Rapport de l'Inspection des installations classées

Visite d'inspection du 07/11/2024

REVIVAL

Le présent rapport rend compte de l'inspection réalisée le 07/11/2024 dans l'établissement REVIVAL implanté 37 et 43 quai de l'Industrie 91200 ATHIS-MONS. Cette partie « Contexte et constats » est publiée sur le site internet Géorisques (<https://www.georisques.gouv.fr/>).

Figure 9 page 21 du PAC du 30/03/2022 mentionnant les ouvertures + grilles en pied de mur :

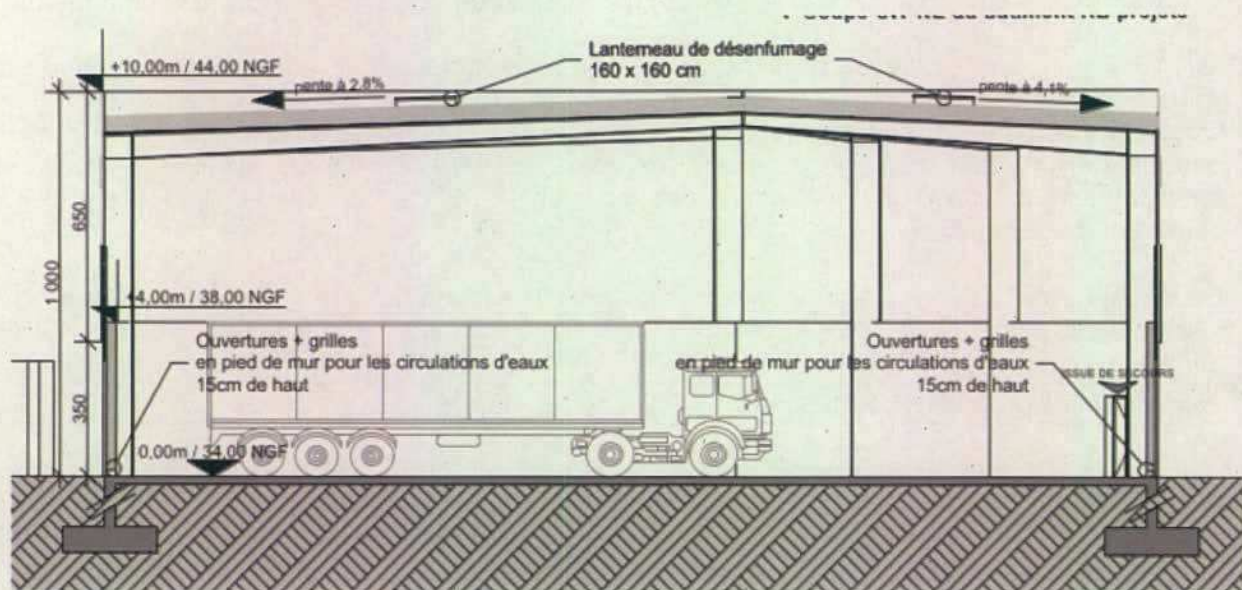
- le bâtiment construit ne correspond pas aux plans transmis dans le dossier de porter à connaissance du 30 mars 2022. L'exploitant a précisé que le permis de construire initial a été refusé par la mairie d'ATHIS MONS, ce qui a contraint l'exploitant à déposer une deuxième version du permis de construire, laquelle n'était plus cohérente avec le dossier de porter à connaissance transmis à la DRIEAT. Notamment, le bâtiment construit ne comporte pas d'ouverture en pied des voiles (parois verticales) ;

- des lanterneaux de désenfumage sont installés en toiture. Toutefois, l'inspection des installations classées n'a pas estimé la surface de désenfumage disponible ;
- le bâtiment ne comporte pas d'ouverture en pied de voiles. Seule l'ouverture des portes sectionnelles est prévue pour assurer l'écoulement de l'eau en cas de crue. Le bâtiment est également pourvu de portes piétons sur 2 des façades. L'inspection des installations classées s'interroge sur la conformité des vitesses et des débits d'écoulement face à la crue.

Proposition de suites : Demande d'action corrective
